Inbjuden tävling om

STADSHUS I UPPSALA

NÄMNDHUSTÄVLINGEN nr 2

ARKITEKTURSKOLAN 1949

Jon Höjer. Museum vid Kungsträdgården. Situationsplan. Skala 1:2000.

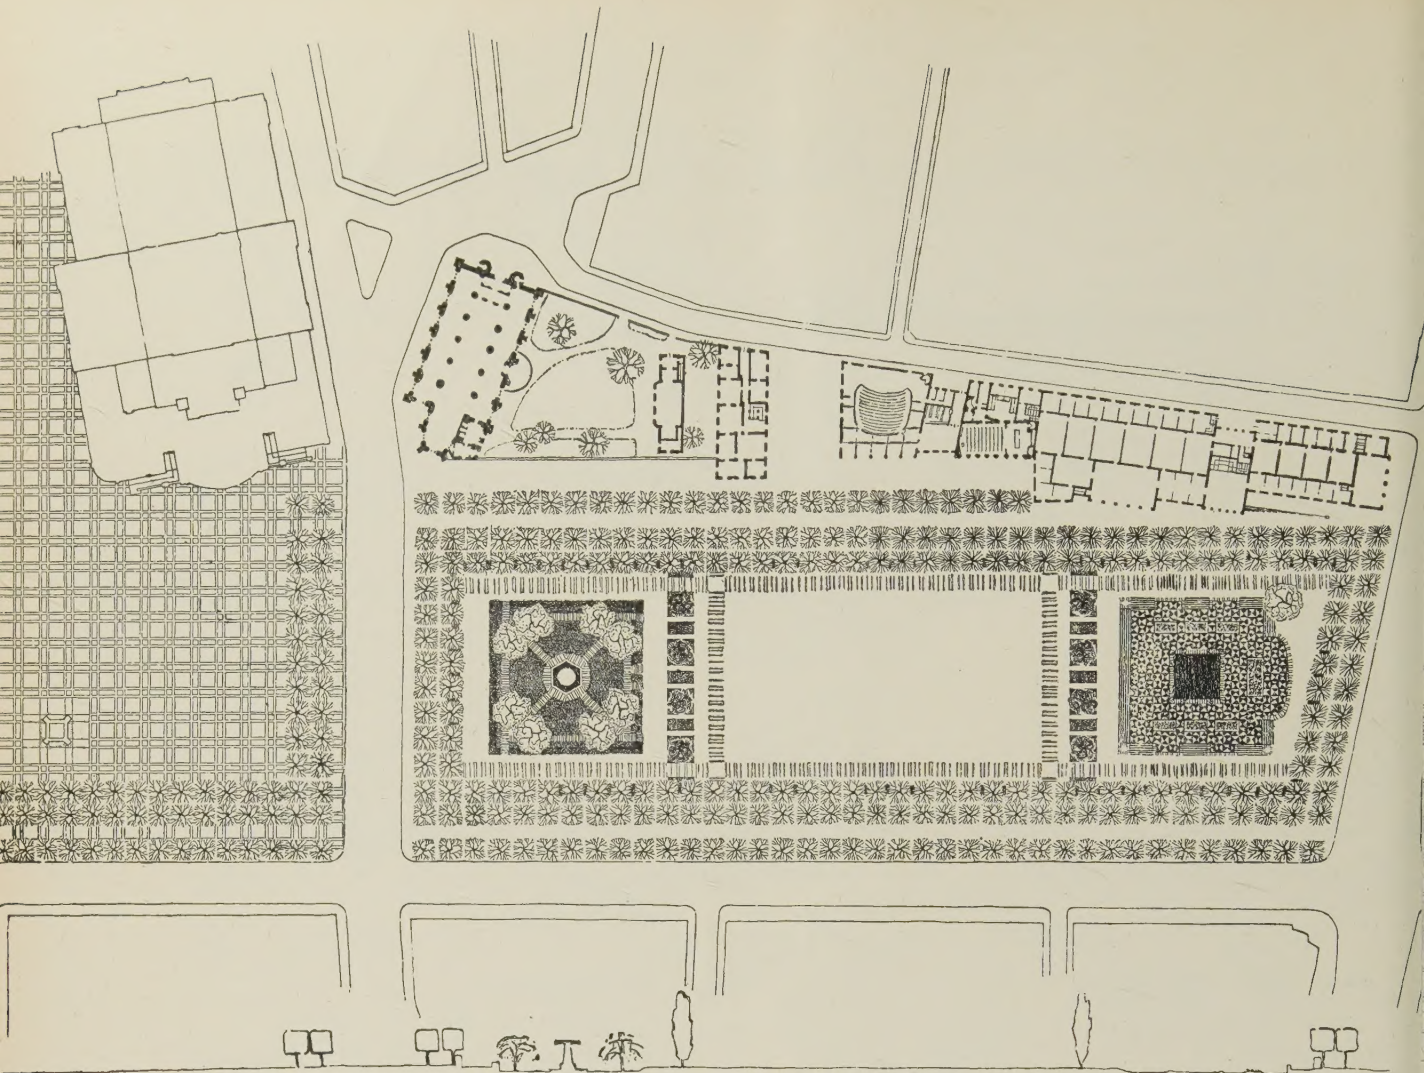
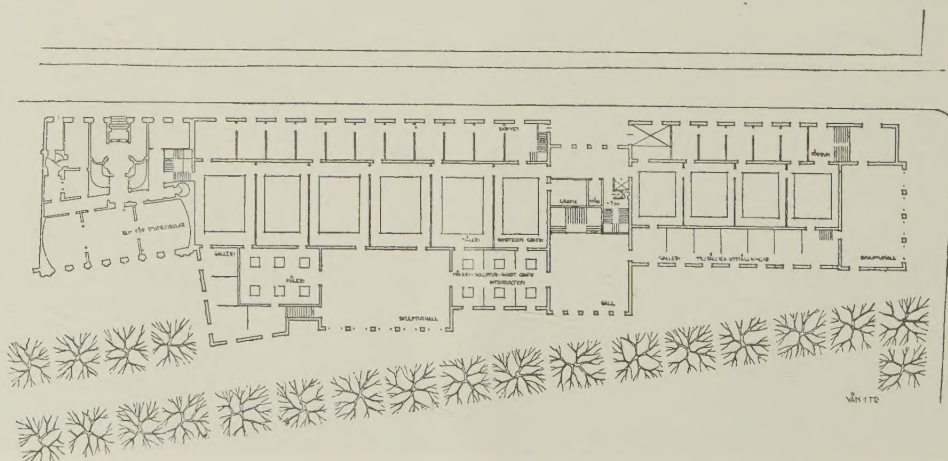
En skicklig lösning av det moderna museet på Blanchtomten. God gruppering och en för miljön väl avvägd skala. Förslaget är som helhet väl studerat även med hänsyn till rumsbildningen och Kungsträdgårdens utformning.

Hack Kampmann. Museum vid Kungsträdgården. Sektion och situationsplan. Skala 1:2000.

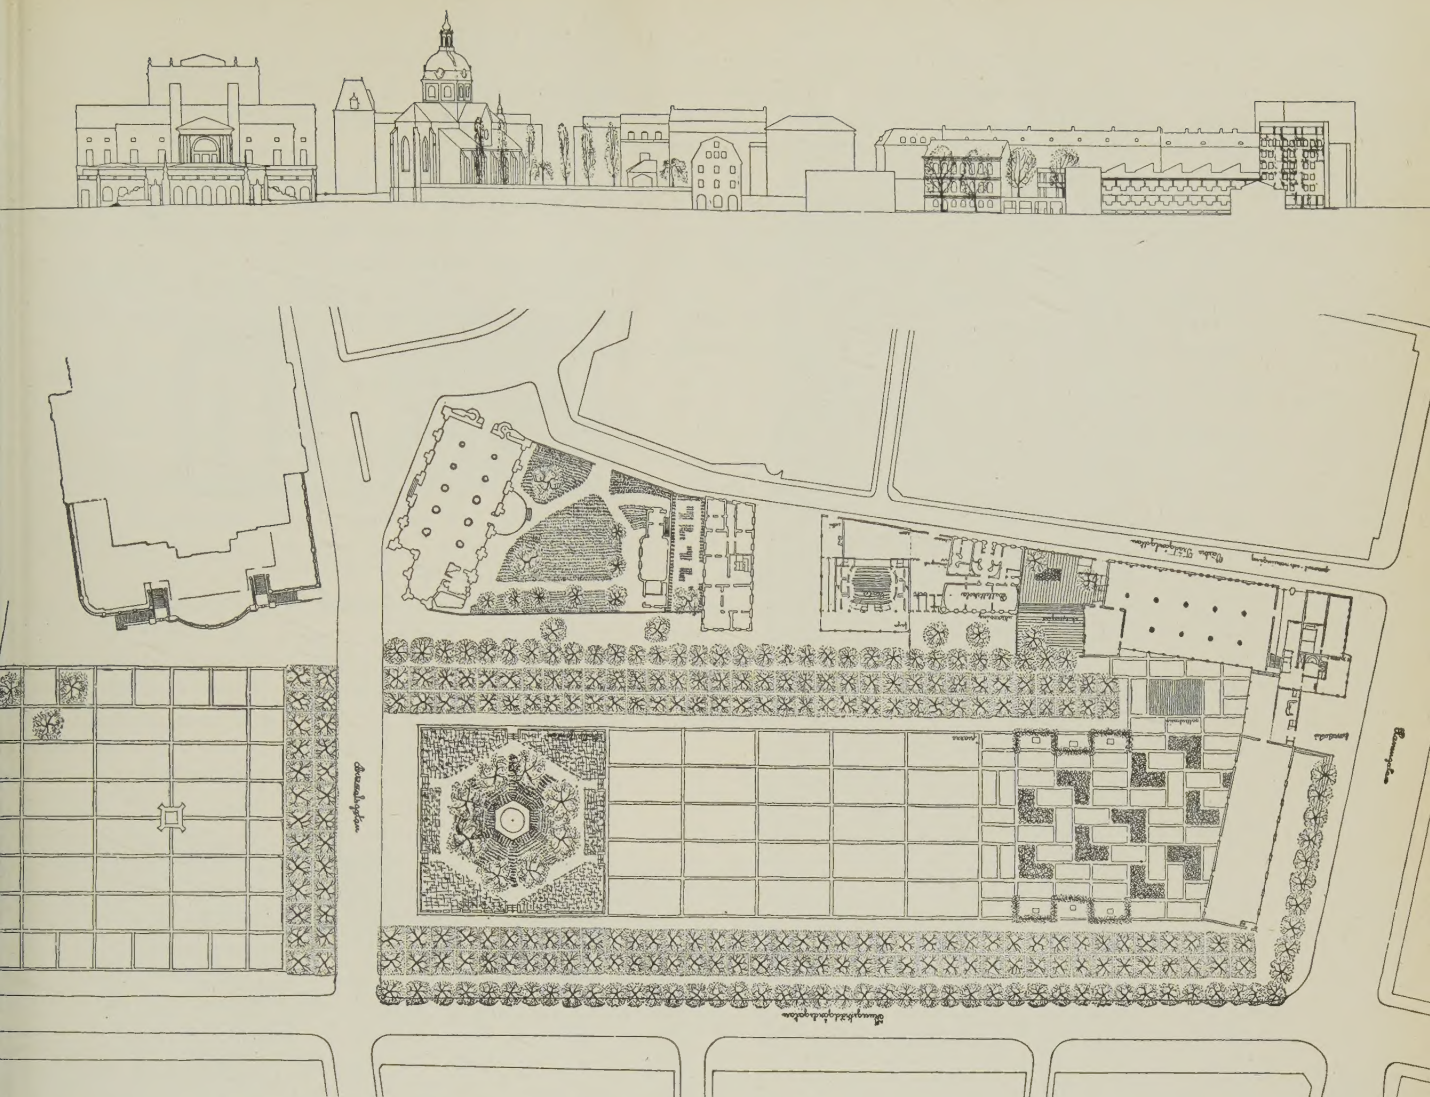
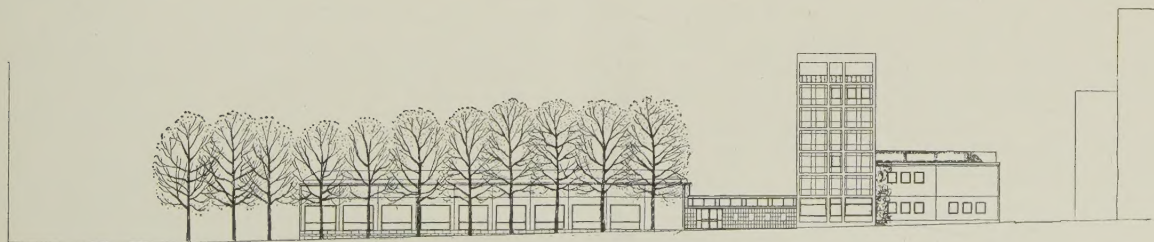
Byggnadernas gruppering är intressant, skalan är väl
avvägd och särskilt det permanenta museet utformat med

gott sinne för volymgruppering. Ett gott grepp är beva-
randet av öppenheten mellan Västra Trädgårdsgatan och
Kungsträdgården. Fondbyggnaden mot Hamngatan möj-
liggör detta grepp som måhända därigenom blir väl dyr-
köpt. Behandlingen av Kungsträdgården vittnar om viss
förtrogenhet med trädgårdsanläggande.
